Niederschrift

öffentliche Sitzung des Marktgemeinderates Kraiburg a. Inn
im großen Saal des Bischof-Bernhard-Hauses in Kraiburg a. Inn am

Dienstag, den 07.12.2021

5.1 - 6. Änderung des Bebauungsplanes „Ortskern West“

Anl. 3

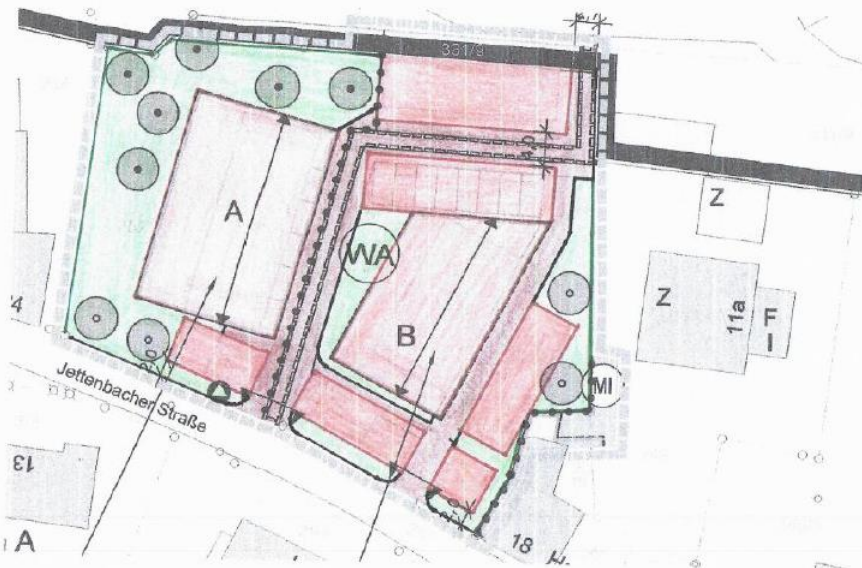
- c. Laut Plan „Baumbestand“, Jocham + Kellhuber“, haben wir festgestellt, dass u. a. der mit 1) bezeichnete Holunder mit „wird nicht erhalten“ gekennzeichnet ist. Dieser uralte Holunder befindet sich auf der Grundstücksgrenze zu uns und wir wehren uns ausdrücklich dagegen, dass dieser für uns wertvolle Strauch entfernt werden soll. Das werden wir nicht erlauben! Übrigens ist die Haselnuss, Nr. 2, mindestens 60 Jahre alt und seit Jahrzehnten Lebensraum für Eichhörnchen.

soll gefällt werden → nicht erhaltungswürdig

Das Deckblatt Nr. 06 wird in Abstimmung mit dem Bayerischen Landesamt für Denkmalpflege überarbeitet. Der dann geänderte Entwurf ist Grundlage des weiteren Verfahrens. Es wird davon ausgegangen, dass ein Teil der vorgebrachten Punkte in diesem Zuge bereits ausgeräumt werden kann, da sie nicht mehr relevant sind.
